Projekt „ ÚSTÍ NAD ORLICÍ – KANALIZACE A ČOV “				
Změnový list				ZL č.3-18
Část A: OZNÁMENÍ ZMĚNY				
Komu: TEPVOS, spol. s r.o.		Datum: 2.10.2012		
Odesláno/	předáno:			
Stavební objekt (provozní soubor):		SO 3.11 – stoky S1, S1-1, S1-1-1, S1-1-2,1-2, S14-3, S1-4, S1-5, P1,....		
Odkazy:	na specifikaci:			
	na výkresy:	Projektová dokumentace změny - RDS		
	na rozp. podklady:	Výkaz výměr změny		
	na jinou část smlouvy:

**Věc : Ústí nad Orlicí – kanalizace a ČOV
3 – Dlouhá Třebová - kanalizace
Stanovisko projektanta ke změnovému listu č. 3-18
SO 3.11 – STOKA S1-1
– doplnění šachty a změna nivelety**

ÚSTÍ NAD ORLICÍ - KANALIZACE A ČOV Část 3 - DLOUHÁ TŘEBOVÁ

Změna stoky S1-1 v ul. Skalka

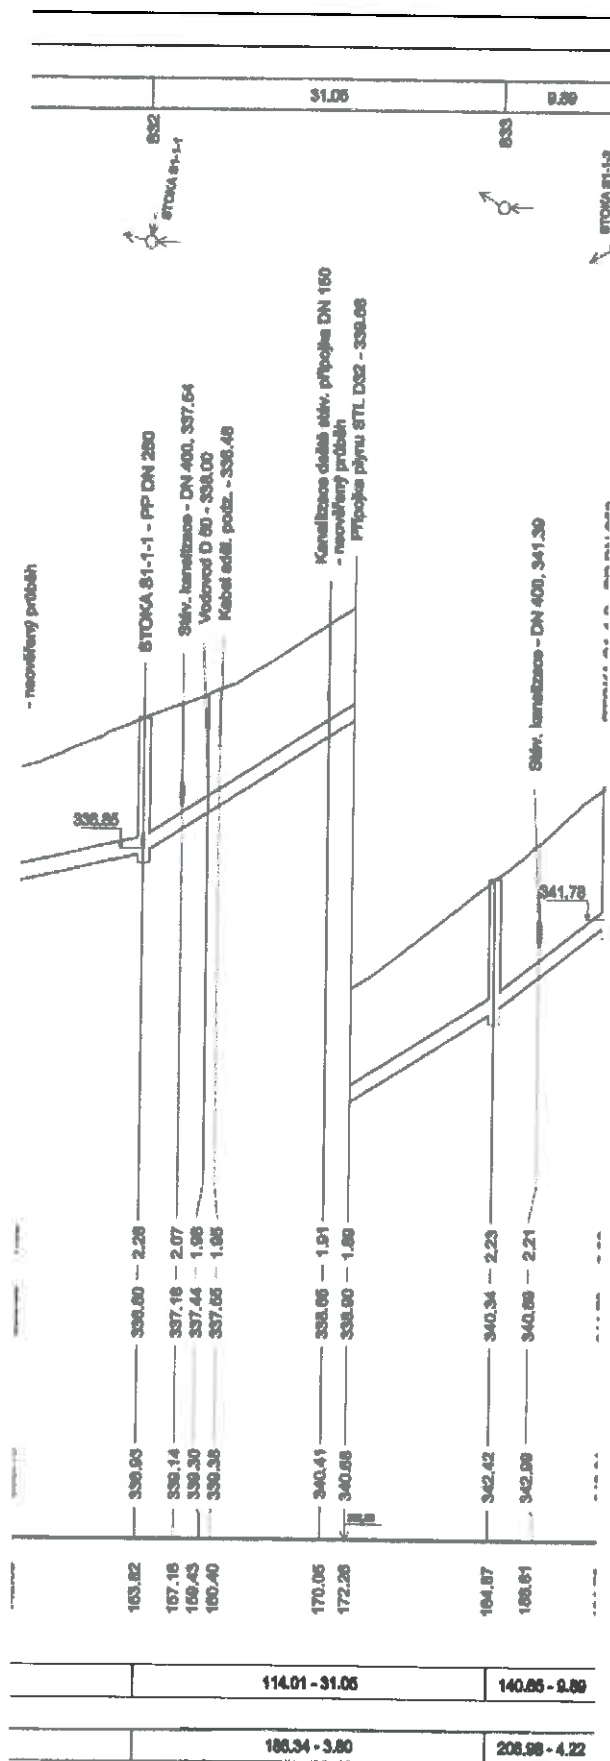
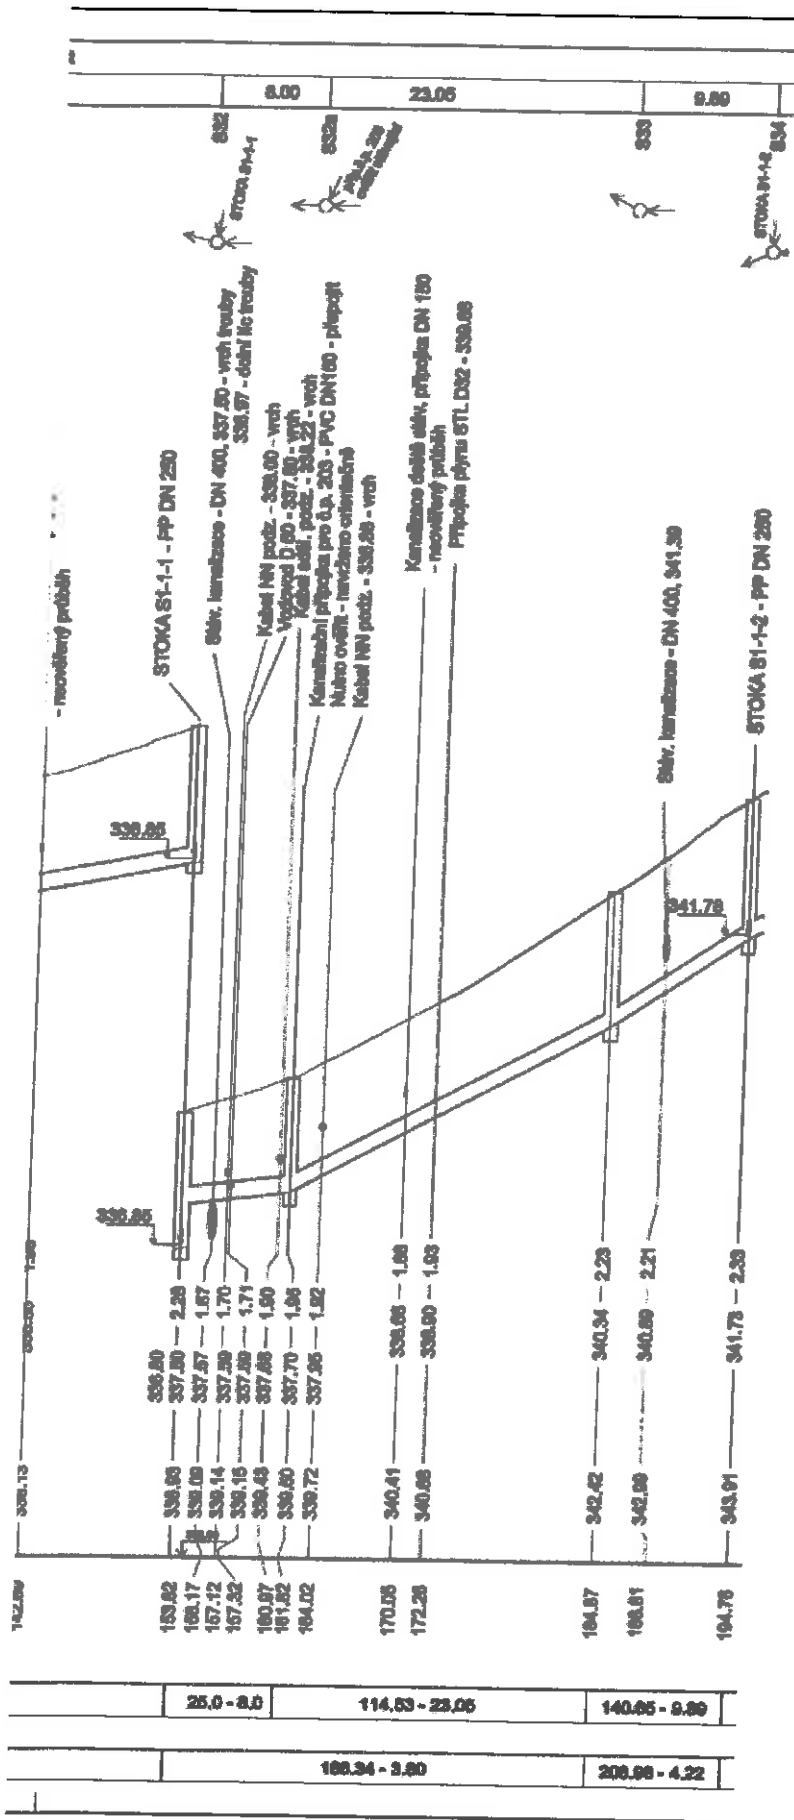
Popis změny: Stoky S1, S1-1, S1-1-1, S1-1-2,1-2, S14-3, S1-4, S1-5, P1,.... – byla zjištěna hloubka a poloha stávající dešťové stoky BET DN 400 a ostatních IS v úseku S32 -S33, které kolidují s prováděnou stokou. Prohloubení stoky v úseku S31 až S33, vložena šachta S32a , šachta S32 upravena na spadištní dle navržené změny RPD.

Vzhledem k tomu, že v době zjištění výškové kolize stávající dešťové stoky a navrhované stoky S1-1 byla již realizována stoka S1-1 až po šachtu S32 proti spádu potrubí, bylo navrženo zlomit niveletu dna v nově vložené šachtě S32a, úsek S32a –S32 pak bude uložen mělčeji oproti původnímu návrhu, navrhovaná stoka S1-1 dešťovou stoku nadejde, do původní nivelety se stoka vrátí v šachtě S32, která bude musí být šachtou spadišťovou s výškou stupně 1,2 m.

Délka stoky S1-1 se nezměnila, nově vložená šachta S32a dle investora stavby musí být vyhotovena shodně jako ostatní revizní šachty, tj. z betonových prefabrikátů světlosti DN 1000. Šachta S32 se pak z revizní šachty mění na šachtu spadišťovou realizovanou také z betonových prefabrikátů DN 1000.

Součástí prací je i demontáž kolidující stávající betonové dešťové stoky DN400 v délce 2m včetně jejího obetonování, likvidace tohoto vybouraného materiálu a následně obnova potrubí dešťové stoky DN 400 včetně obetonování.

Je nutné provést i přeložku vodovodního řadu PE 63 také výškově kolidující navrhovanou stokou S1-1, a to vložením potrubí PE 63 délky 3 m a jeho naspojováním s potrubím původním.

PO ZMĚNĚ
